## Uwagi dotyczące lokalizacji Biura ds. Osób Niepełnosprawnych oraz wykorzystania przestrzeni budynku „Dobra 55”

Rysunek 1. Strefa wejścia i projektowana lokalizacja BON (w kolorze ciemno-niebieskim)<sup>1</sup>.

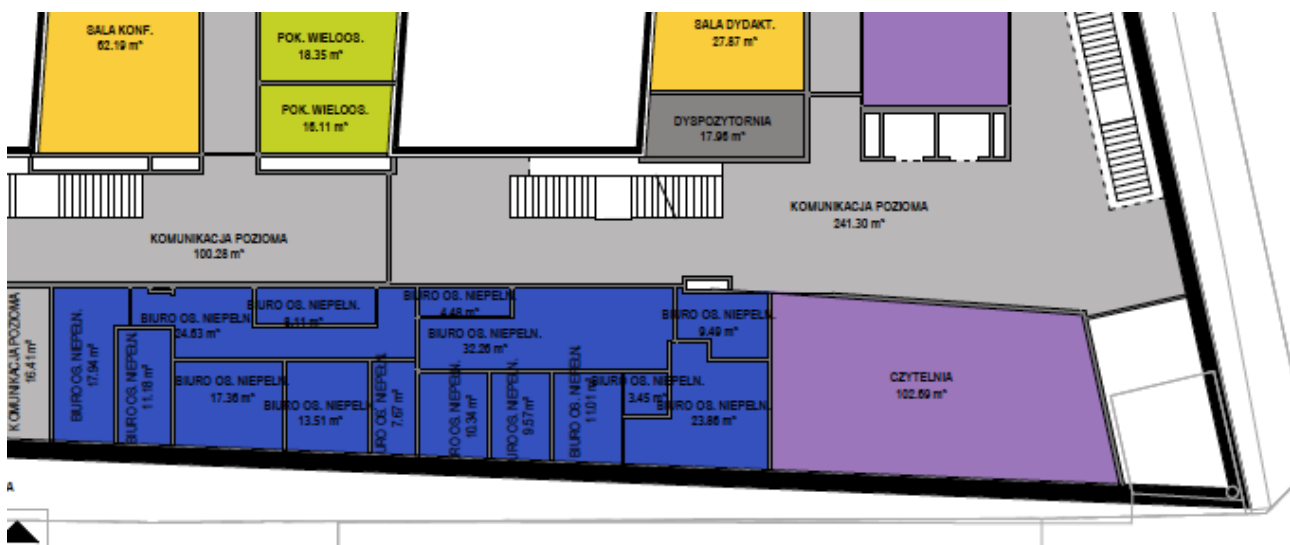
W przypadku BON, z którego nie korzystają osoby spoza UW, wymaganie oddzielnego wejścia z ulicy można także rozumieć jako z terenu UW. Tymczasem dostanie się do planowanych pomieszczeń BON w budynku przy Dobrej 55 wymaga skorzystania z ruchliwego wejścia do budynku (biały prawy dolny narożnik na rys. 1). Pokoje są położone niedaleko wejścia, na niskim parterze w pomieszczeniach oddzielonych od ulicy Lipowej szklaną elewacją, co nie sprzyja poczuciu prywatności, koniecznemu przy rozmowach z osobami niepełnosprawnymi. Zastąpienie szklanej ściany projektowanych pomieszczeń BON (obecnie czytelnia) od strony korytarza pełną ścianą jest możliwe, lecz pogorszy doświetlenie holu i obniży jego walory.

Położenie planowanych pomieszczeń BON jest też niewygodne z punktu widzenia korzystania z toalet, szczególnie osobom niepełnosprawnym ruchowo lub niedowidzącym, bowiem najbliższe toalety znajdują się dość daleko.

Rysunek 2. Poziom (-1). Pomieszczenia BON zaznaczone w kolorze ciemno-niebieskim<sup>2</sup>.

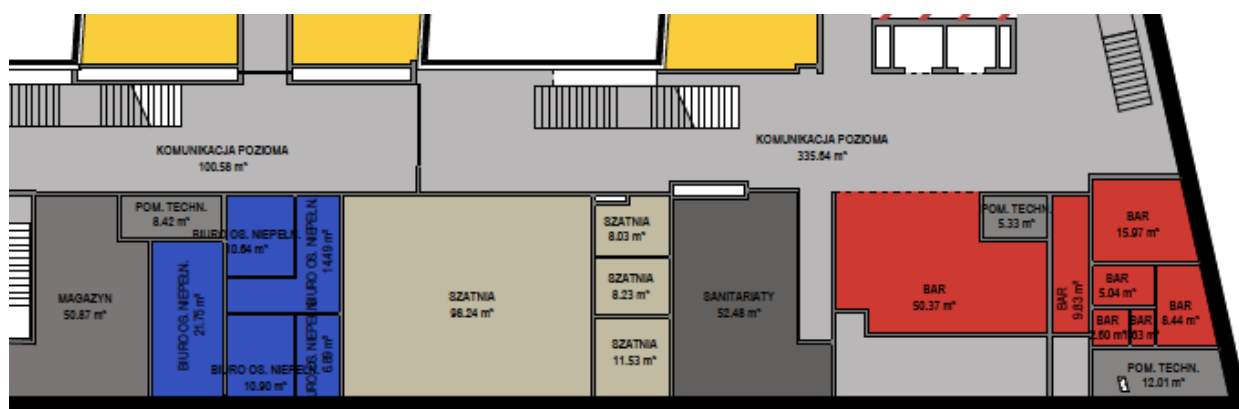
Pokoje do konsultacji indywidualnych mają być podobno umieszczone na poziomie (-1) czyli w piwnicy, tuż przy szatni i barze, a więc miejsc szczególnie ruchliwych, obok których trzeba przejść udając się do pokoiów konsultacyjnych z windy lub schodów łączących strefę wejścia z poziomem (-1) (Rys. 2). To zaprzeczenie wymogów dyskrecji, a lokalizacja jest bardziej odpowiednia na podręczny magazyn, niż cokolwiek innego. Rozbijanie docelowych pomieszczeń BON między dwie kondygnacje wydaje się mało praktyczne. Wyrażam także niefachową wątpliwość, czy aby pokoje w piwnicy, pozbawione światła dziennego są korzystnym miejscem konsultacji psychologicznych. Sądzę, że planując pomieszczenia BON warto skorzystać z opinii inicjatorów Centrum Pomocy Psychologicznej z Wydziału Psychologii.
